—日立マイクロコンピュータ技術情報—

題 目	SH7612 E8000/E10エミュレータ 使用上の注意事項追加		発行番号	TN-EML-045A	
			分類	1. 仕様変更 2. ドキュメント訂正追加等 ③ 使用上の注意事項	
適用 製品	HS7612EDD81H	対象ロット等	関連 資料	SH7612 E8000/E10エミュレータ ユーザーズマニュアル HS7612EDD81H HS7612SDS81H	有効期限
	HS7612EBH81H HS7612EBK81H HS7612SDS01H	全ロット			永年

SH7612 E8000/E10における64M SDRAM x16品の接続方法

CASE1 : ユーザシステム上でアドレス結線の考慮が必要な場合

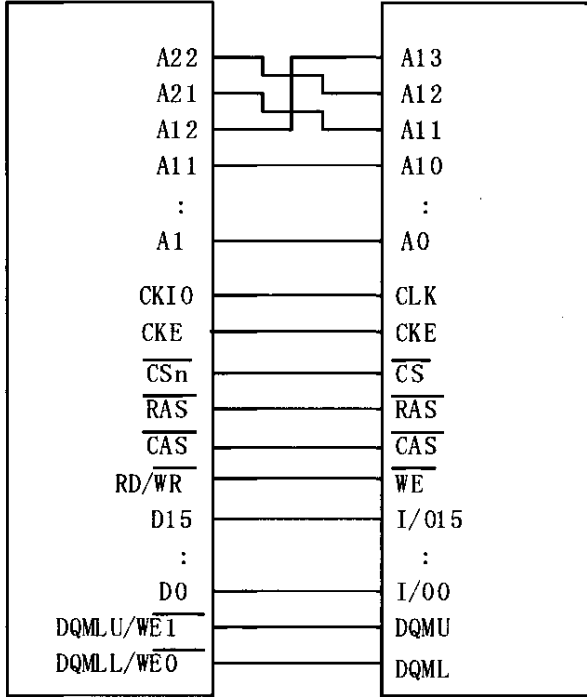
SH7612 E8000/E10エミュレータでは、SDRAMの64Mビット品(4M×16ビット)と接続する場合、バス幅16bit(BSCのSZ=0かつAMX2=1,AMX1=0,AMX0=0)の設定はできません。BSCのSZ=0かつAMX2=1,AMX1=0,AMX0=0の設定をするとSDRAMにアクセスできなくなります。

次頁にSH7612 E8000/E10とSDRAM: 64Mビット品(4M×16ビット)を接続する対策例を示しますので基板製作時に御注意願います。

CASE1 : ユーザシステム上でアドレス結線を考慮した場合
 E8000/E10および製品チップ実装時もBSCの設定が同一にて動作可能となります。

E8000エバチップ/E10(デバッグチップ)、製品チップで共通

BSCの設定

SZ	AMX2	AMX1	AMX0
0	0	0	0

H' 000000 ~ H' 7FFFFFFF (全空間)
